**Всемирный форум для согласования
правил в области транспортных средств**

**Упрощение правил ООН, касающихся освещения
и световой сигнализации: Правила № 149 ООН
(устройства освещения дороги)**

Предложение по поправкам к Правилам № 149 ООН

**Представлено неофициальной рабочей группой по упрощению
правил, касающихся освещения и световой сигнализации
(НРГ по УПО)***

«Рис. А4-V

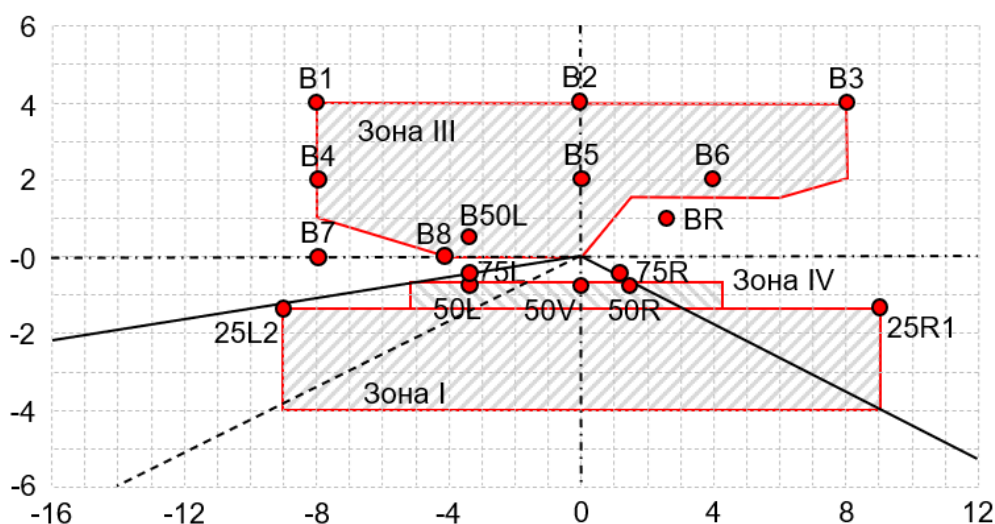
Рис. А4-V изменить следующим образом:

1. Что касается пунктов 3.3.2.4 и 3.3.2.4.4, то цель настоящего предложения состоит в уточнении существующих положений.
2. Положения, изложенные в пункте 3.3.2.4.8, содержатся в Правилах № 123 ООН (в пункте 4.2.2.3) но в Правилах № 149 ООН в настоящее время отсутствуют.
3. Настоящее предложение предусматривает исправление неверной ссылки в пункте 4.5.2.6. Верной является ссылка на пункт 9.3.3 а) в приложении 1, а не на пункт 9.3.2.3.
4. Настоящее предложение предусматривает также исправление местоположений точек 50L и 75L на рис А4-V и А4-VII.

«Рис. А4-VII

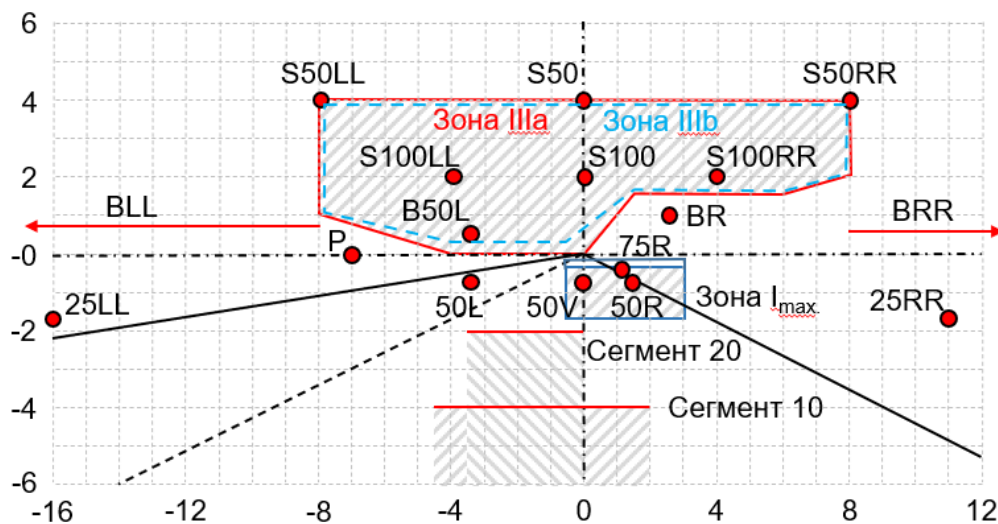
Рис. А4-VII изменить следующим образом:
